改善箇所説明図

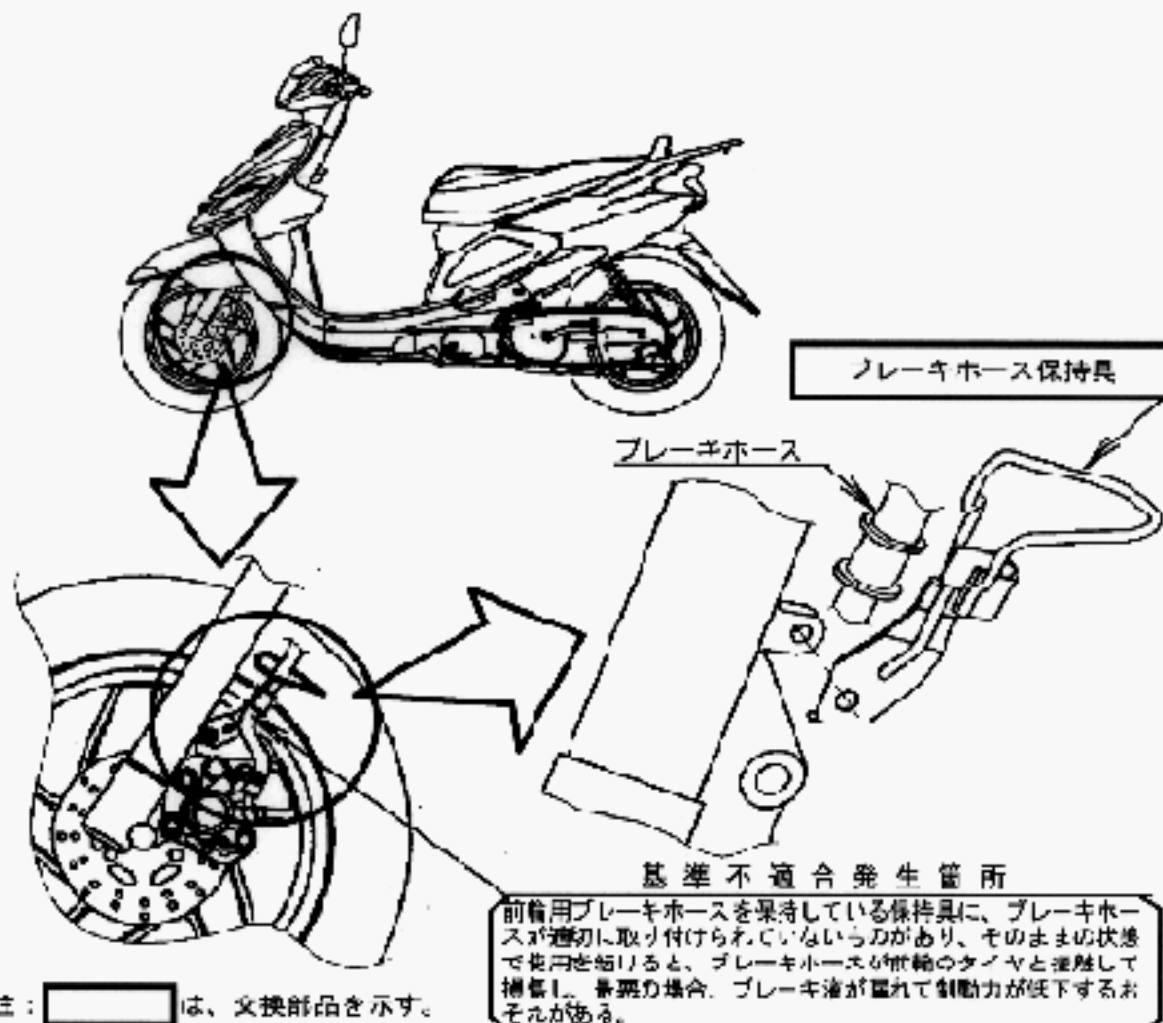
ブレーキホース保持具に
ホース中へスリットを通知する。

改善の内容: 全車両、点検しブレーキホースに損傷のあるものは良品と交換する。
また、当該ブレーキホース保持具を対策品と交換する。
